LLAMADO PUBLICO A OFERTAS
Nº 02/2024

CONVENIO MINISTERIO DEL INTERIOR
CORPORACION NACIONAL PARA EL DESARROLLO

COMUNICADO Nº 06

24/05/2024

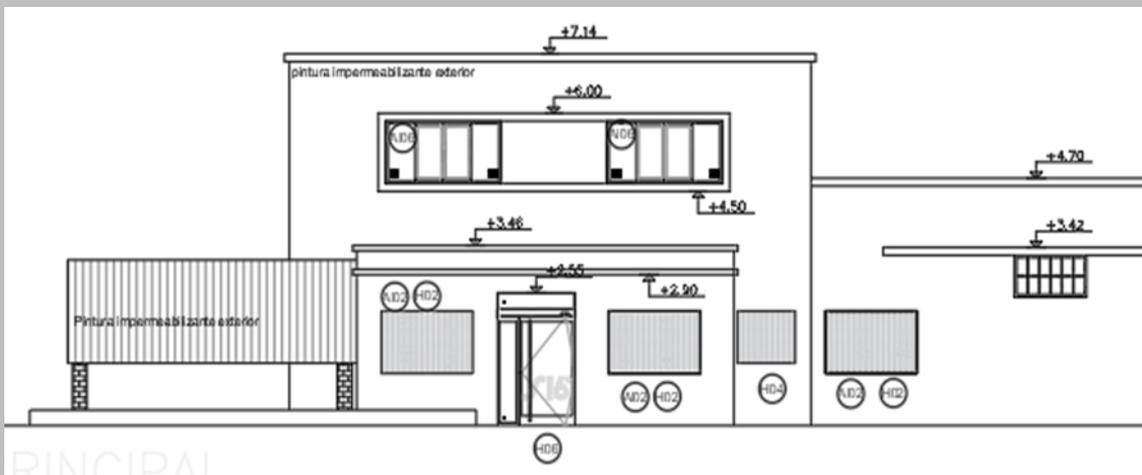
7-¿Las cotas que se ven en la fachada principal de la lámina A05 son correctas? La distancia entre la cota superior de la puerta de acceso (+2,55) y la cota +3,20 parece ser mucho mayor que la real. Lo mismo sucede con la distancia entre la parte superior de la ventana A102 y las aberturas del local 8.

- 1- Llega hasta 1m.
- 2-No, se pinta la totalidad de las paredes con pintura latex super lavable.
En todos los casos donde se especifica pintura epoxi, excepto en el carcelaje, se sustituye por pintura latex super lavable.
- 3- Hasta una altura de 2,15m.
- 4- Hasta una altura de 2m.
- 5- Hasta una altura de 2m.
- 6- Los cerámicos se limpian y se reemplazan aquellos que estén rotos. No se pintan. Se pinta la pared superior con pintura al agua latex.
- 7- Se especifican cotas corregidas.
